美浜発電所、高浜発電所及び大飯発電所の
原子炉設置変更許可申請の概要
【大山生竹テフラの噴出規模見直し】

2019年10月15日

原子力規制委員会からの命令を受け、大山火山の噴出規模を変更し、美浜、高浜、大飯発電所における降下火砕物の最大層厚を見直すべく、関連する記載の一部を変更した原子炉設置変更許可の申請を行う。

噴出規模の見直しによる各発電所の最大層厚

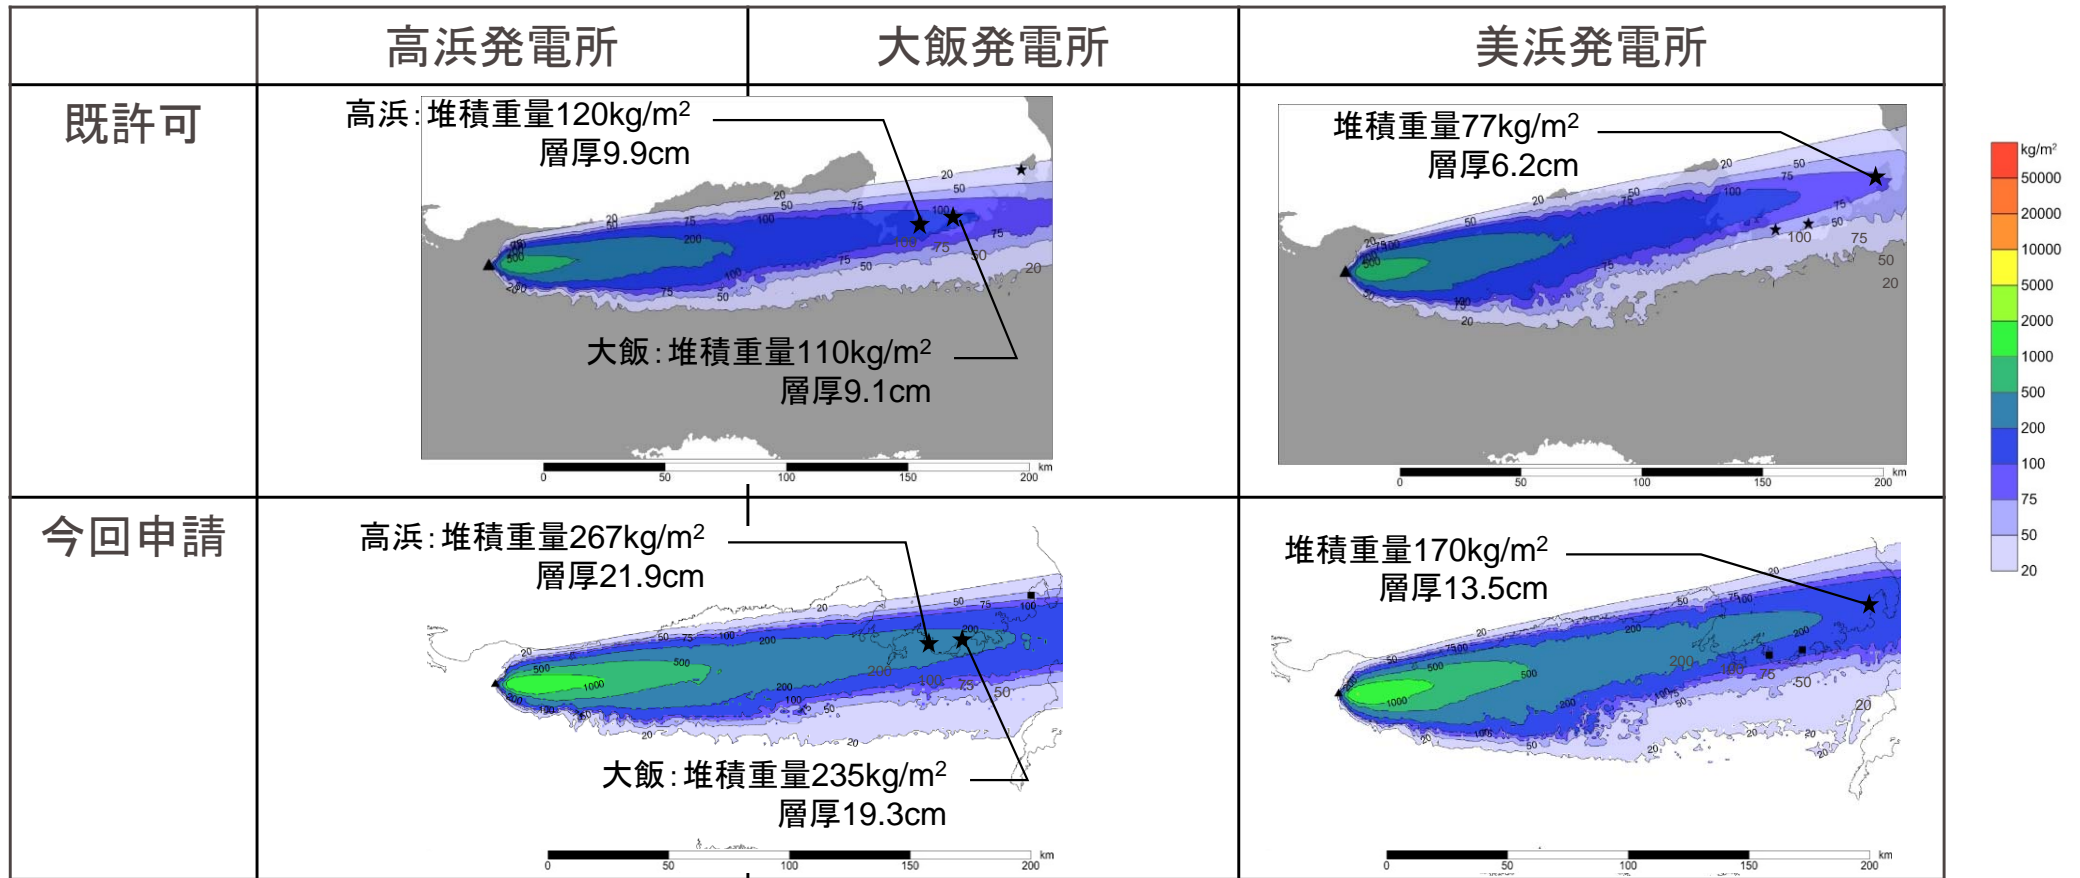
・命令文書を受け、11km³を大山における降下火砕物の噴出量として降下火砕物シミュレーションを実施。

既許可と同手法・同条件(噴出規模除く)により各発電所における降下火砕物の降灰層厚を算出した。降下火砕物シミュレーションで使用したプログラムはTephra2である。

降下火砕物シミュレーションにより求めた降灰層厚に安全裕度を見込み、各発電所の最大層厚を設定した。

既許可の層厚	降下火砕物シミュレーションによる最大層厚	今回申請する層厚
高浜発電所	10cm	21.9cm	25.0cm
大飯発電所	10cm	19.3cm	22.0cm
美浜発電所	10cm	13.5cm	15.0cm
